## О корректировке ПСД

Филиал СУ-199 ОАО Стройтрест №35» доводит до Вашего сведения, что на объекте «Реконструкция территории по проспекту Партизанскому, 8 в городе Минске» **28 очередь строительства**, корпус №21 выявлены отклонения от проектно-сметной документации, а именно:

Фасад E-A

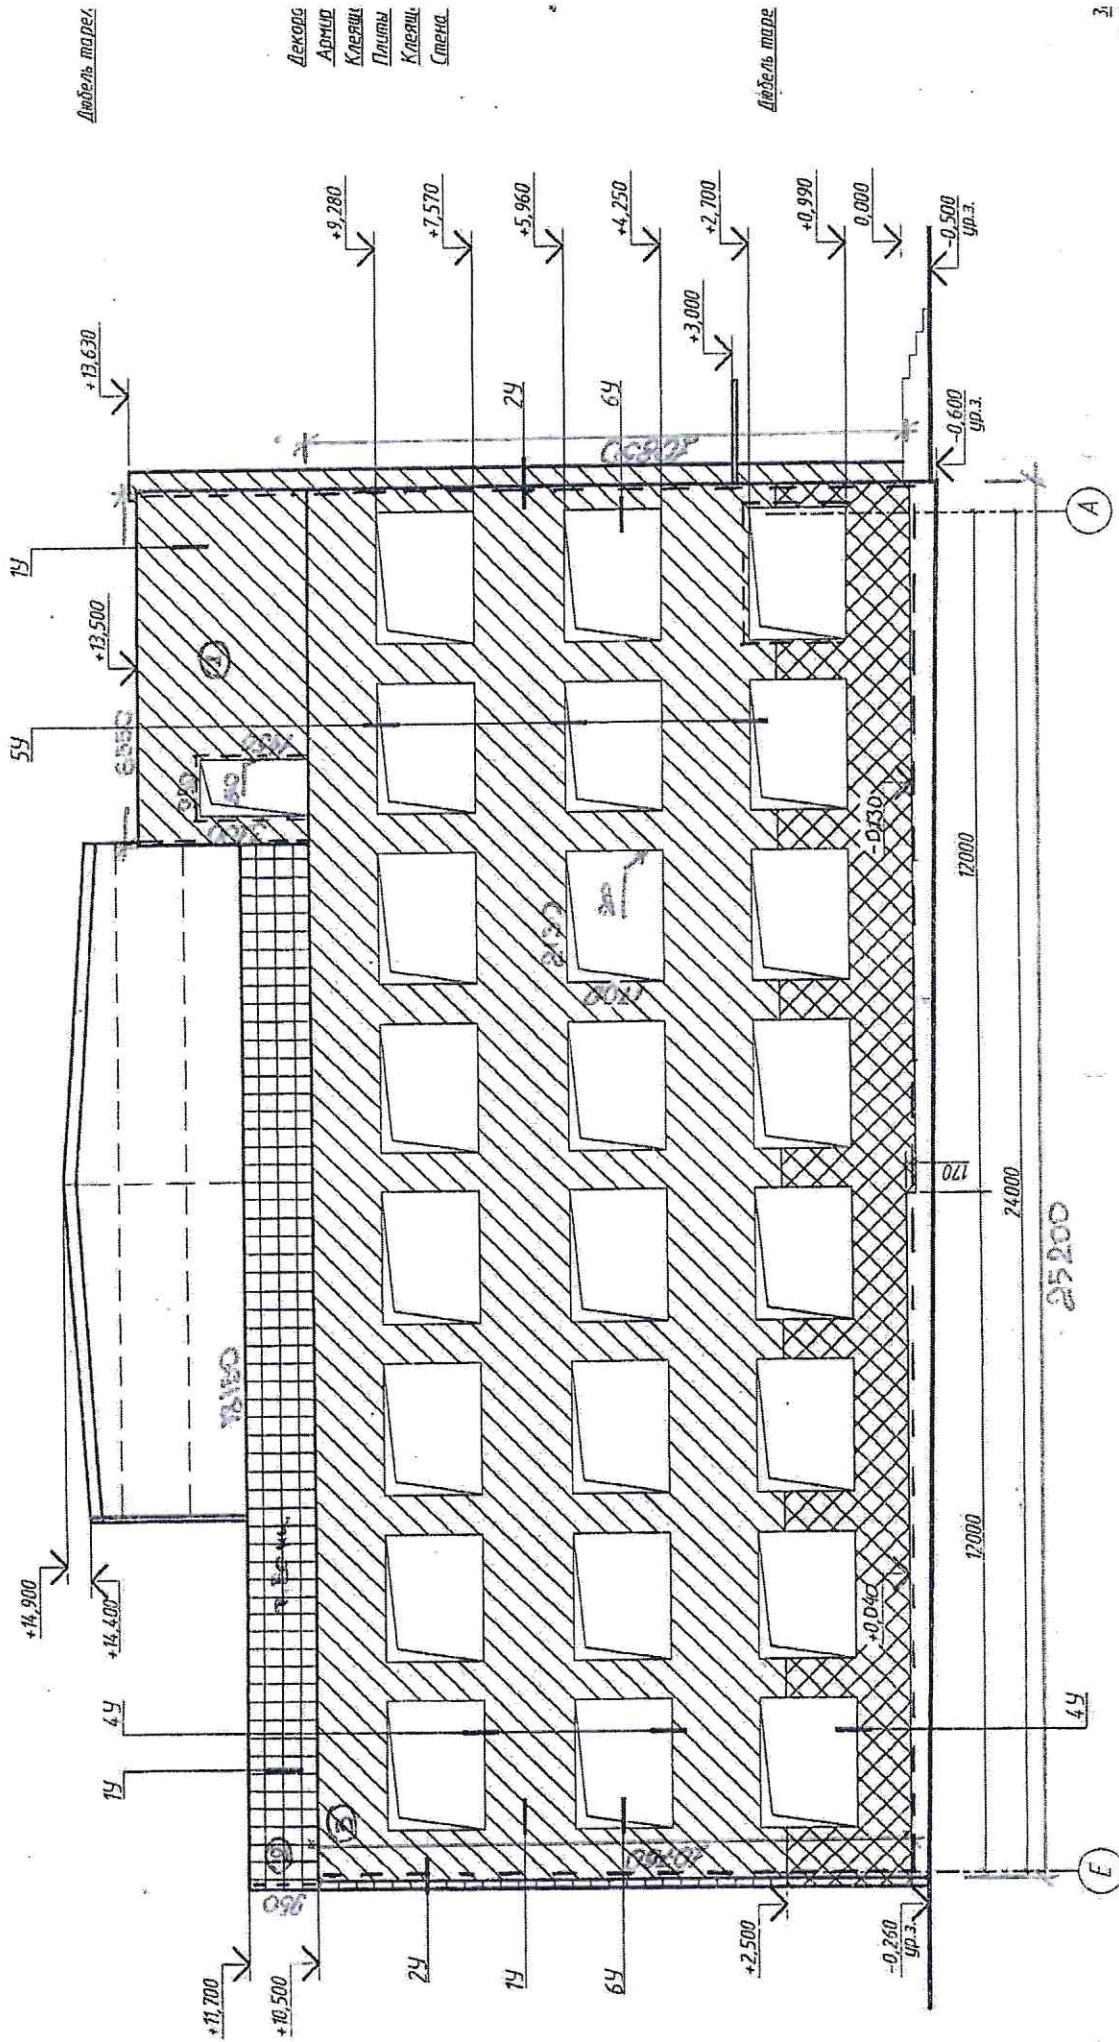
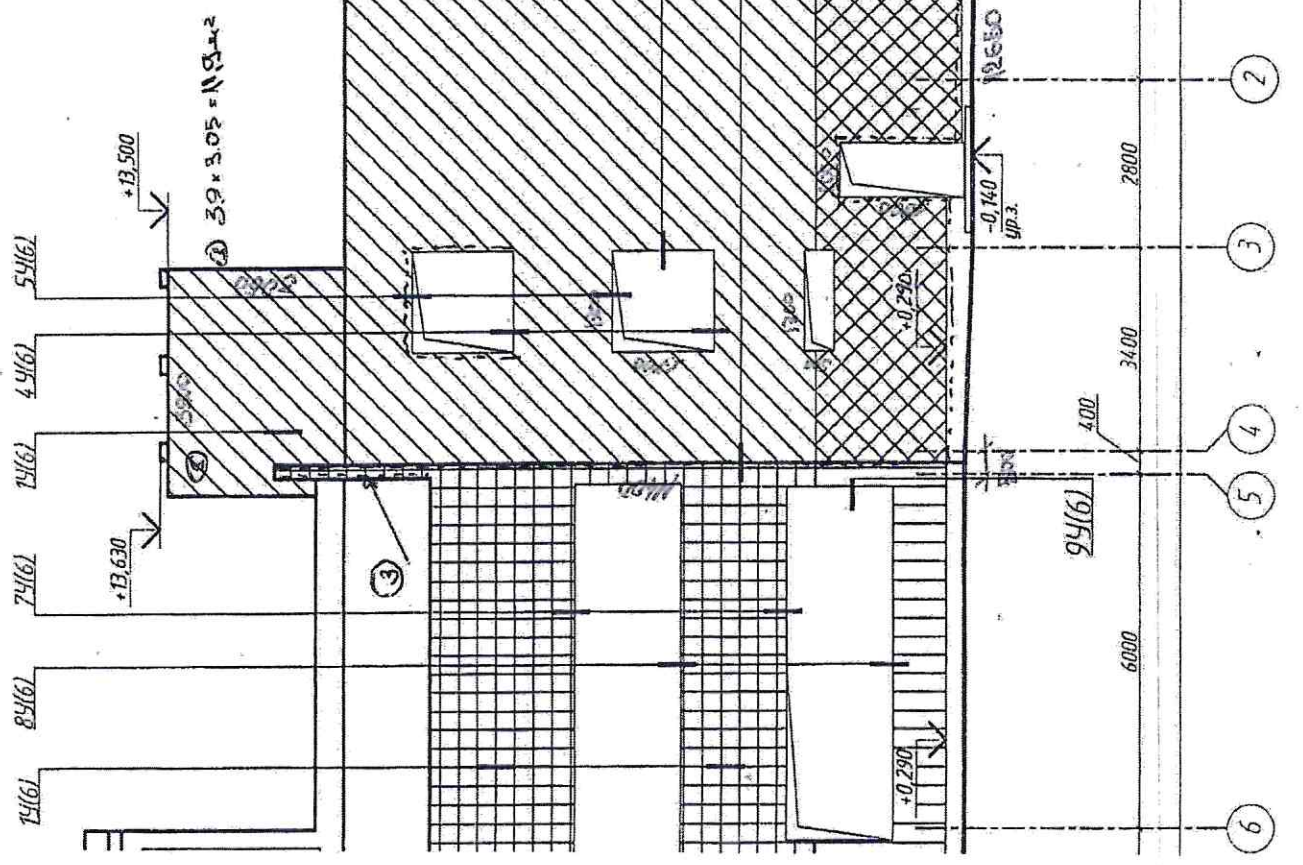
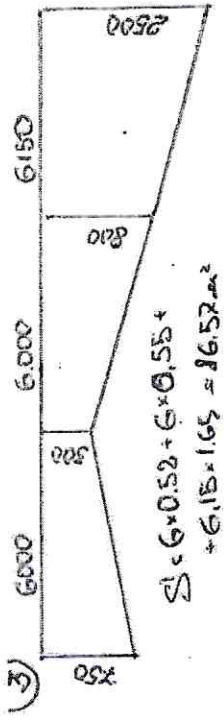
3. При контрольном обмере фасада здания административно-бытового корпуса в осях 1-5/А-Е было выявлено что фактическая площадь утепляемых поверхностей стен составляет 560,72м<sup>2</sup> вместо 520,5м<sup>2</sup> проектной площади. Требуется откорректировать проектно-сметную документацию и включить недостающие объемы по утеплению фасада в количестве 40,22м<sup>2</sup>. Исполнительная схема с расчётом прилагается.
